### ONTWERPUITGANGSPUNTEN HUYGENSTRAVERSE:

## Trade-off matrix

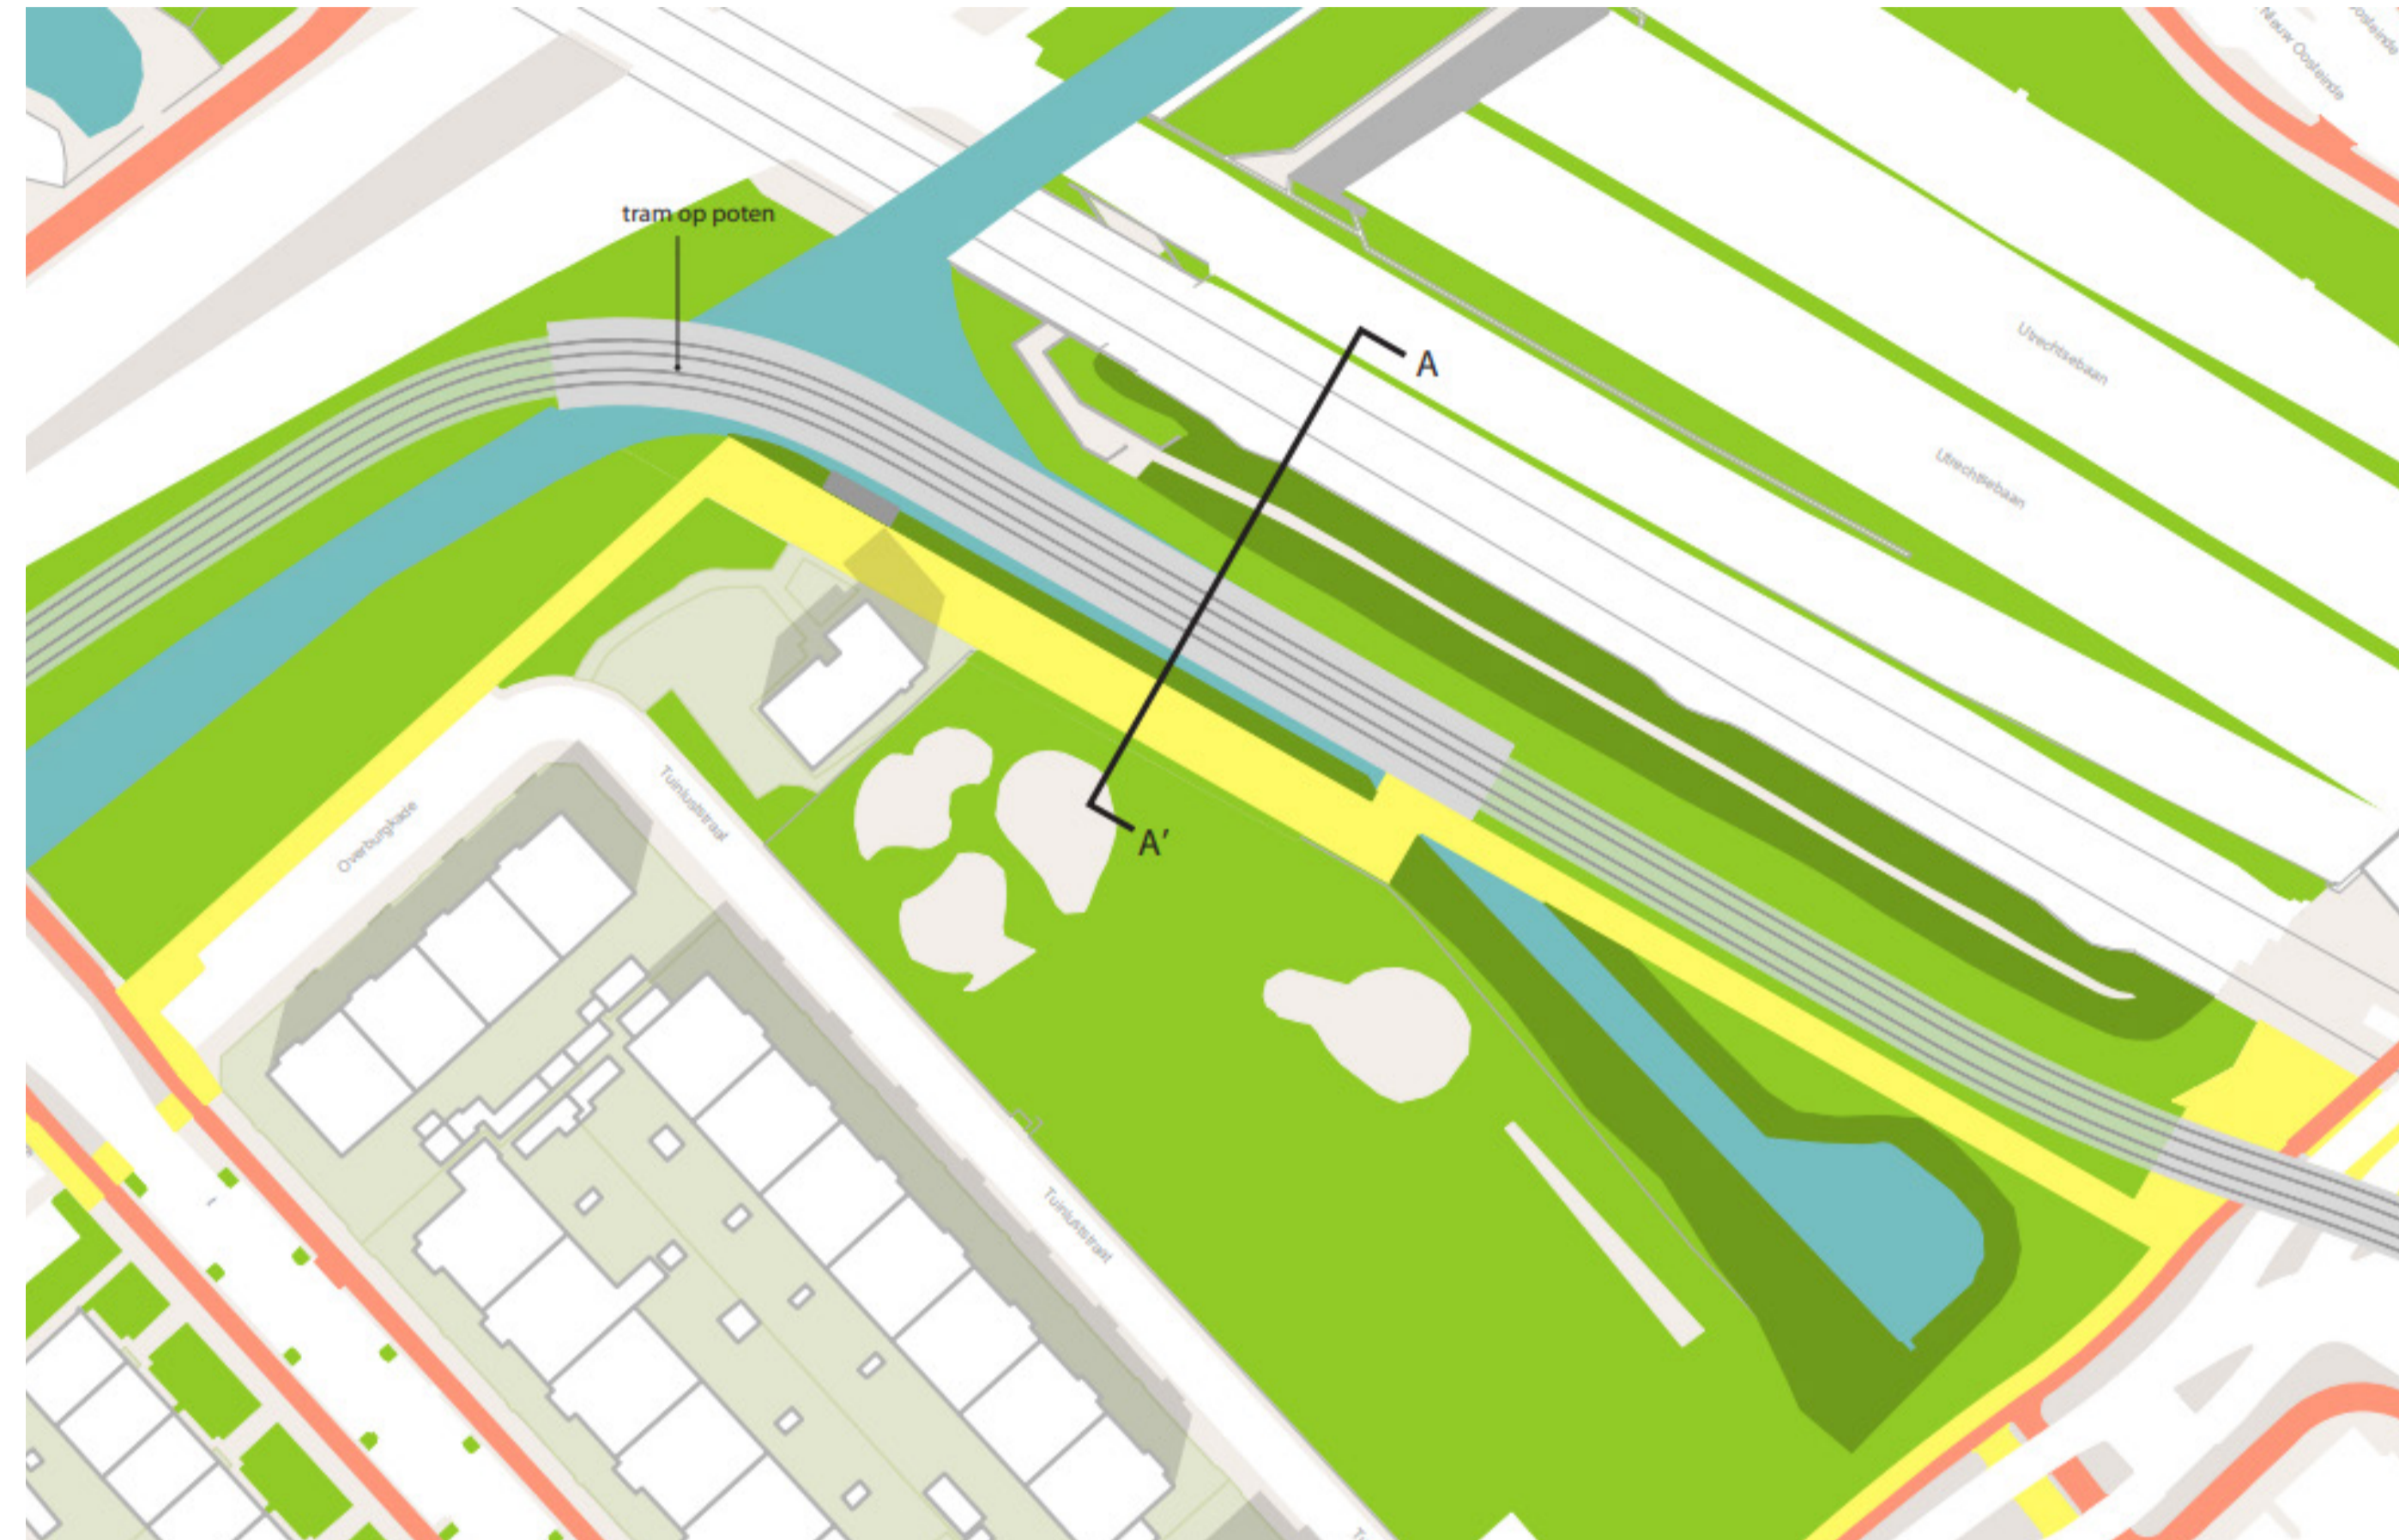
### AANDACHTSPUNTEN UIT WERKGROEP

In rood toegevoegd aan de afwegingsmatrix. Daarnaast:

- Noodzaak en ruimtebeslag Huygenstraverse
- Officieuze bruikbare (groene) ruimte rondom scouting meenemen

VARIANT 1 TRAMBAAN OP PALEN	VARIANT 2 HUYGENSTRAVERSE WESTZIJDE	VARIANT 3 HUYGENSTRAVERSE OOSTZIJDE
<b>Leefbaarheid:</b>	<ul style="list-style-type: none"> <li>• Sociale Veiligheid</li> <li>• Ecologie en biodiversiteit</li> <li>• <b>Geluid en trillingen</b></li> </ul>	<ul style="list-style-type: none"> <li>• Constructie kan zorgen voor extra trillingen en geluid</li> <li>• Constructie op palen heeft impact op de waterpartij</li> </ul>	<ul style="list-style-type: none"> <li>• Ruimte voor oevers en groen</li> </ul>
<b>Mobiliteit:</b>	<ul style="list-style-type: none"> <li>• Kwaliteit van de overstap</li> <li>• Verkeersveiligheid (ook voetgangers en fietsers)</li> <li>• <b>Kwaliteit van de reis</b></li> </ul>	<ul style="list-style-type: none"> <li>• Krappere bochtstaal zorgt voor minder rijcomfort</li> </ul>	<ul style="list-style-type: none"> <li>• Ruimte voor oevers en groen</li> <li>• Voetgangers zijn afgesloten van de bebouwde omgeving</li> </ul>

<b>Duurzaamheid:</b>	<ul style="list-style-type: none"> <li>• <b>Groencompensatie</b></li> </ul>	<ul style="list-style-type: none"> <li>• Grote impact op waterpartij (schaduw onder kunstwerk)</li> <li>• Weinig inpassing voor groen</li> </ul>	<ul style="list-style-type: none"> <li>• Meer ruimte voor groen- en watercompensatie</li> </ul>
<b>Investeringskosten:</b>	<ul style="list-style-type: none"> <li>• Technische inpasbaarheid</li> </ul>	<ul style="list-style-type: none"> <li>• Lange constructie op palen</li> <li>• Raakvlak TenneT-leiding</li> </ul>	<ul style="list-style-type: none"> <li>• Bodemgesteldheid langs ProRail Talud nog goed onderzoeken om grondlichaam in te passen</li> <li>• Raakvlak TenneT-leiding</li> </ul>
<b>Draagvlak (tov uitgangspunten)</b>	<ul style="list-style-type: none"> <li>• Minder kwalitatief ruimtegebruik</li> </ul>	<ul style="list-style-type: none"> <li>• Groenere inrichting</li> </ul>	<ul style="list-style-type: none"> <li>• Meer ruimte voor groen- en watercompensatie</li> <li>• Bodemgesteldheid langs ProRail Talud nog goed onderzoeken om grondlichaam in te passen</li> <li>• Raakvlak TenneT-leiding</li> <li>• Groenere inrichting</li> <li>• Minder sociaal veilig</li> </ul>
